改善箇所説明図①

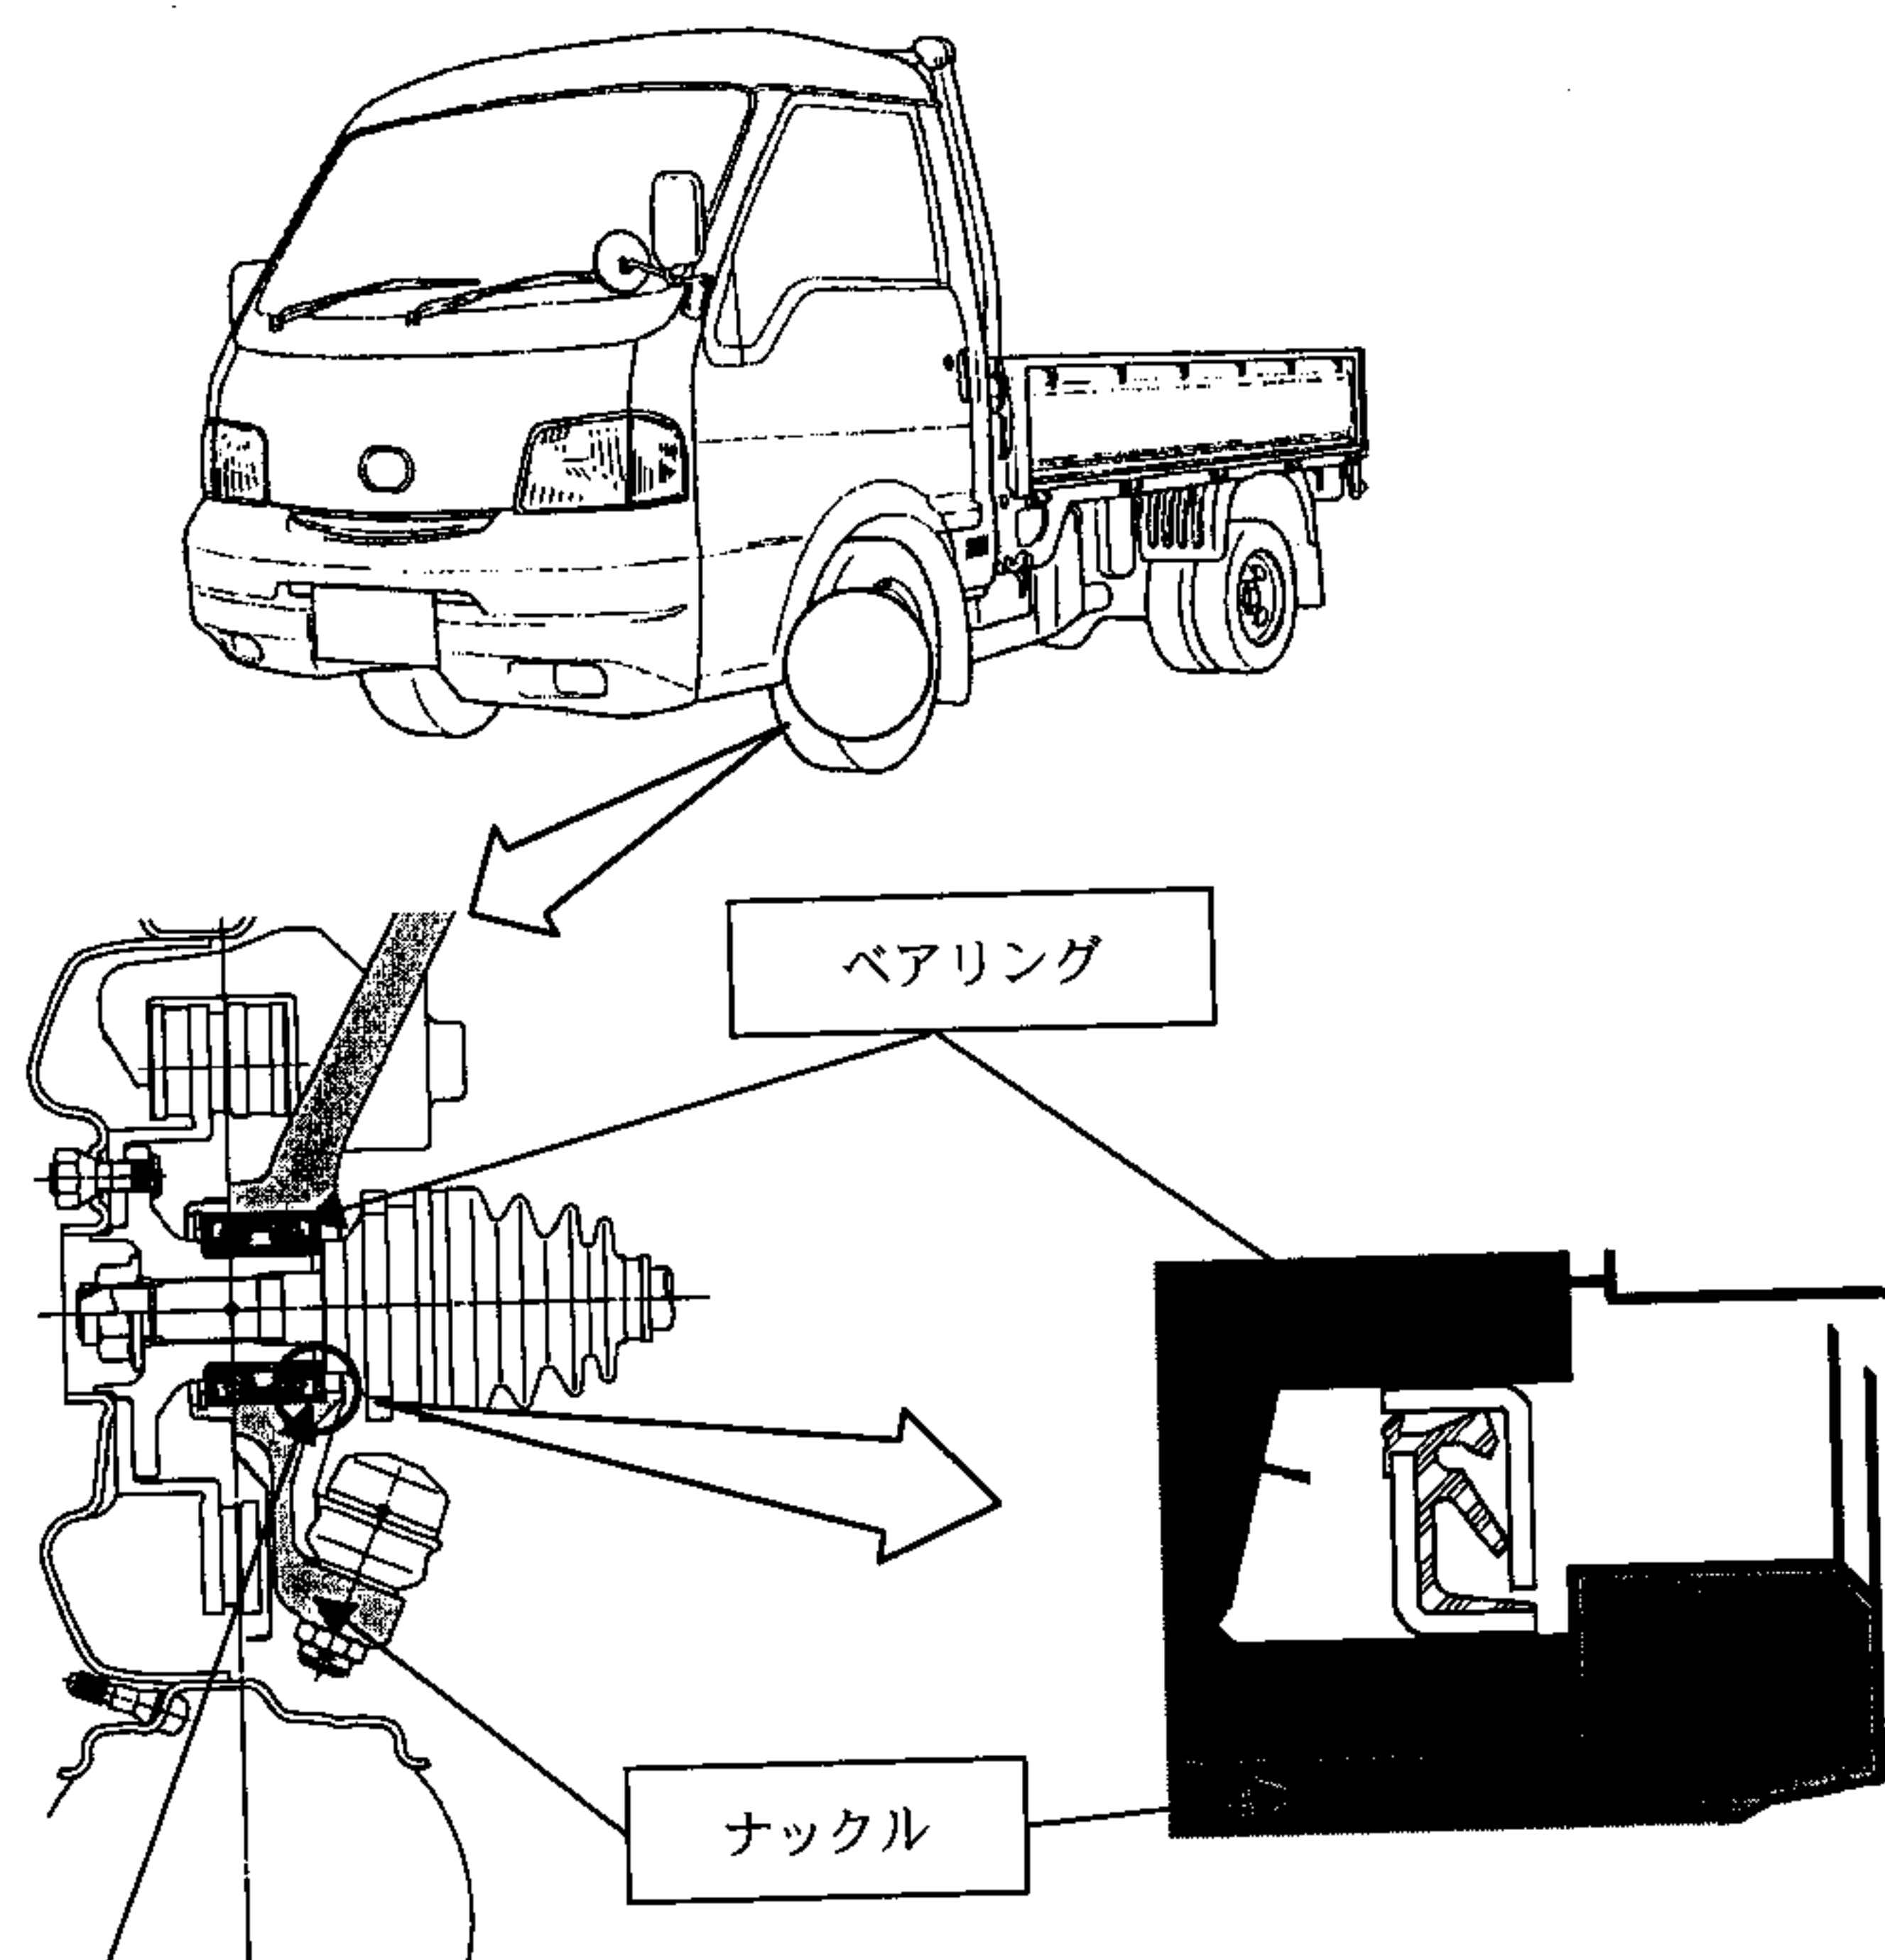
基準不適合発生箇所

四輪駆動車の走行装置において、前輪ナックルのベアリング圧入部の構造が不適切なため、当該ベアリング圧入部に溜まった泥水により、オイルシールが摩耗して性能が低下し、ベアリングに泥水が侵入するものがある。そのため、ベアリング内部のグリスが流出して異音が発生し、そのままの状態で使用を続けると、最悪の場合、当該ベアリングが破損し、走行不能に至るおそれがある。

改善の内容

全車両、ナックルを対策品（ベアリング付き）と交換する。なお、対策品の供給に時間を要することから、当面の暫定措置として、全車両、ベアリングの摩耗を点検し、異常が認められるものは、ベアリングを新品と交換する。
